# PLAN LOCAL D'URBANISME LA GARDE-FREINET

## 1 - NOTICE

*Modification n°1*

ER n°32 du PLU en vigueur

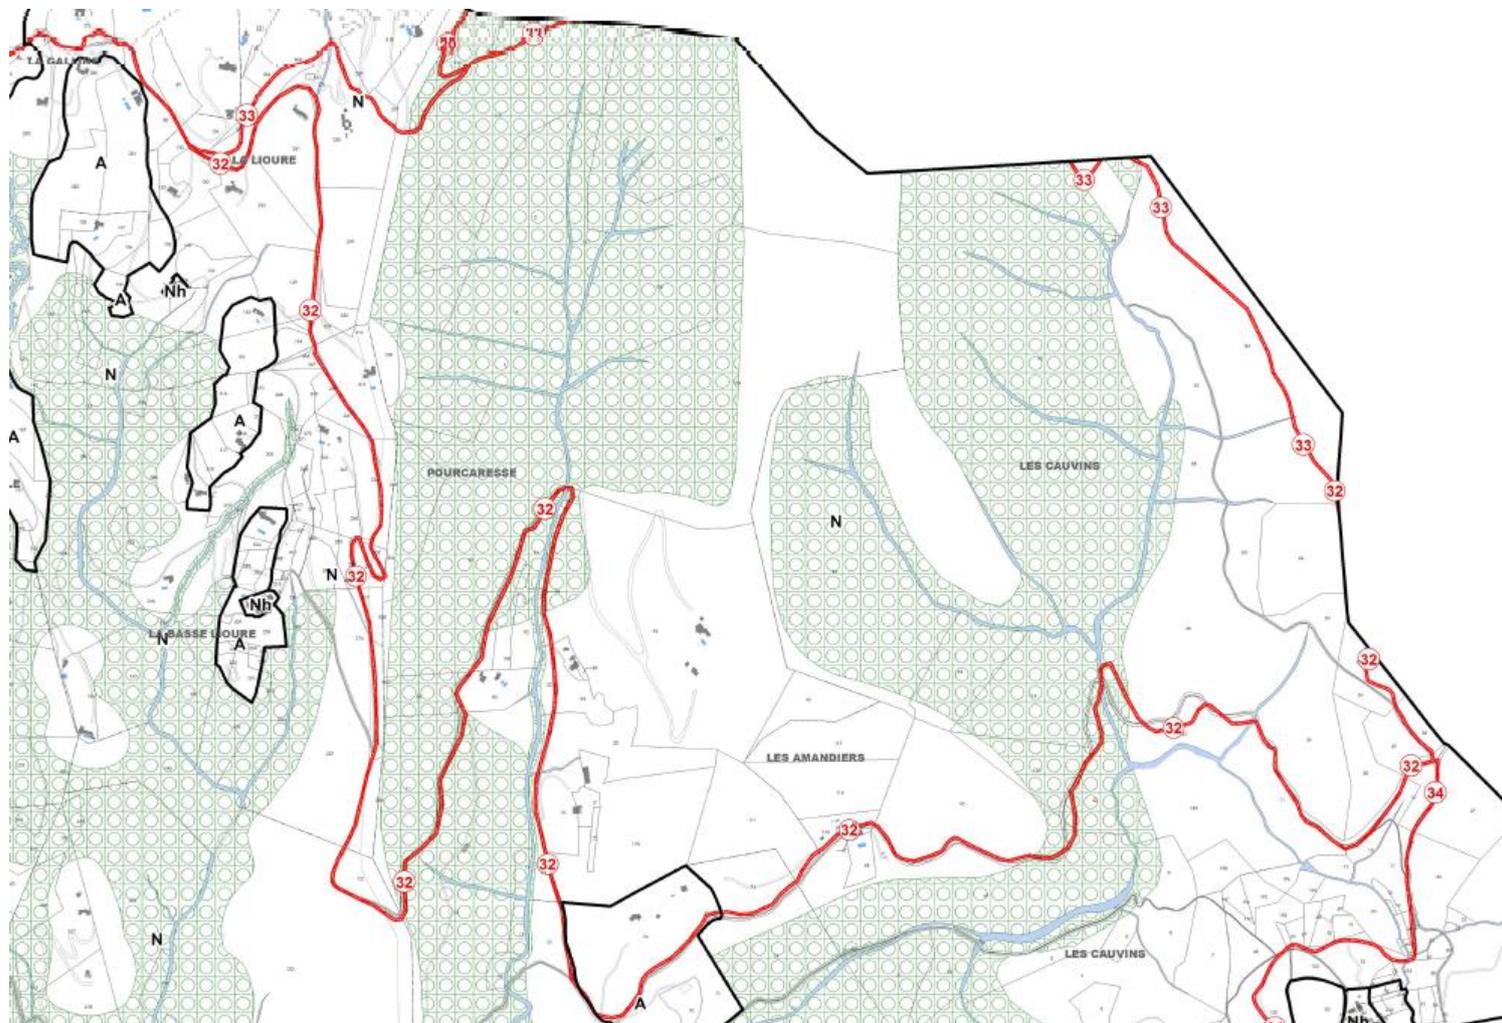
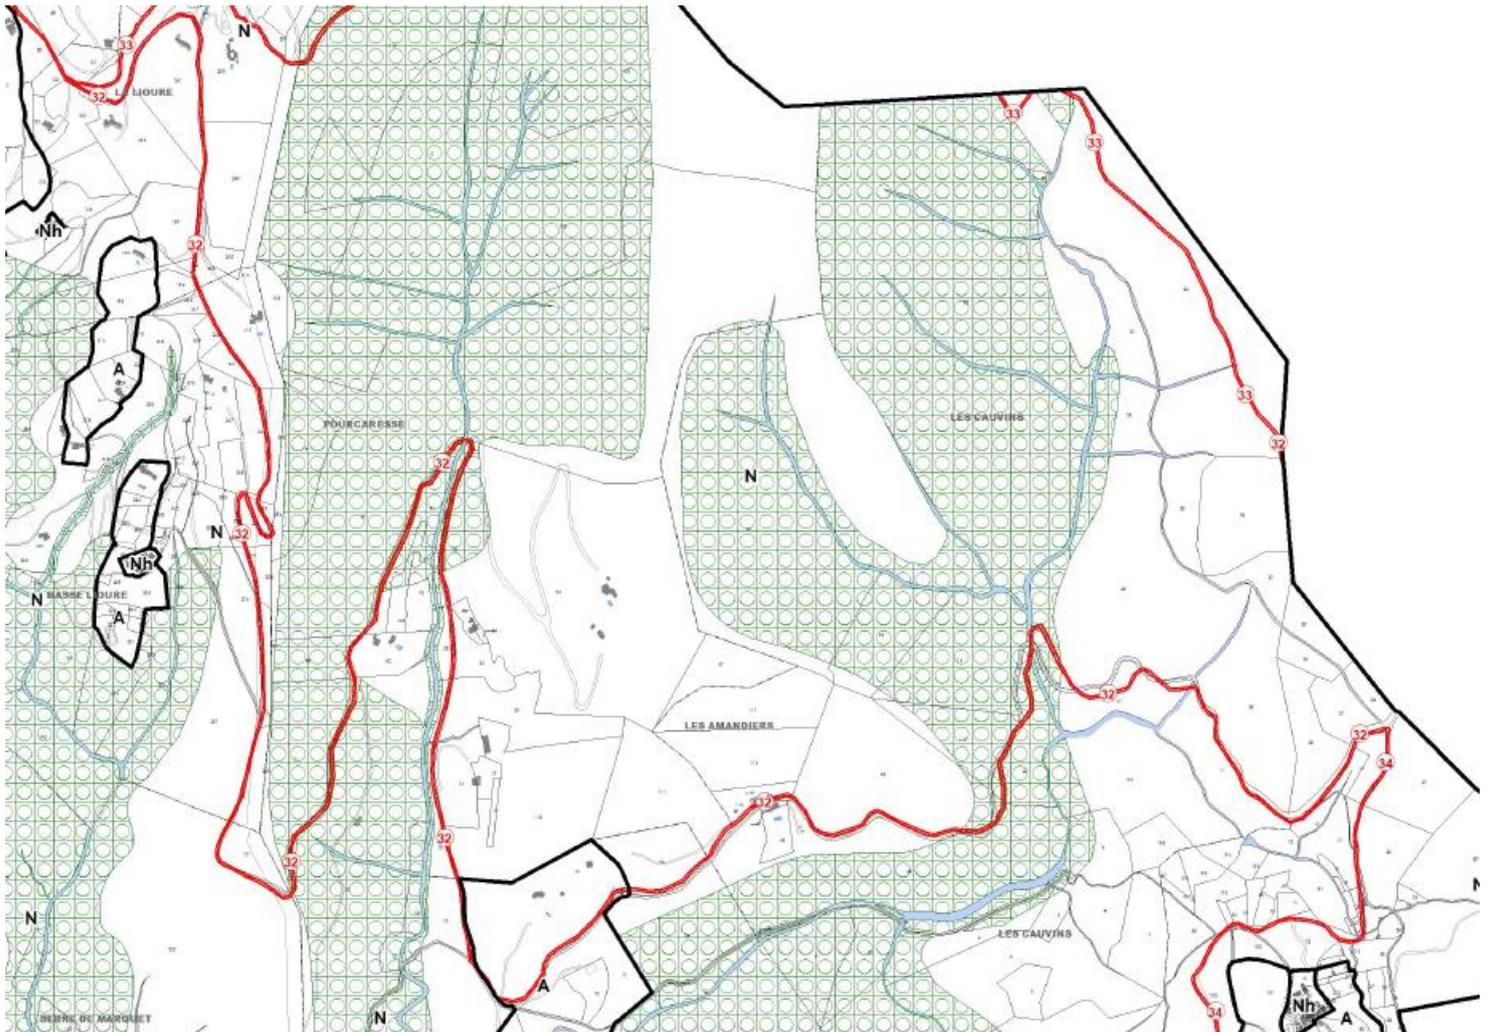
L'ER n°32 relatif à l'aménagement de la piste DFCI de la Galine doit être légèrement repositionné (recalage) par rapport au zonage approuvé en mars 2017. L'objectif de ces pistes est d'assurer la continuité d'un réseau défensif contre la propagation des incendies. Le repositionnement de l'ER n°32 permet de donner à son réseau plus de cohérence et de faciliter l'intervention des services d'incendie et de secours.
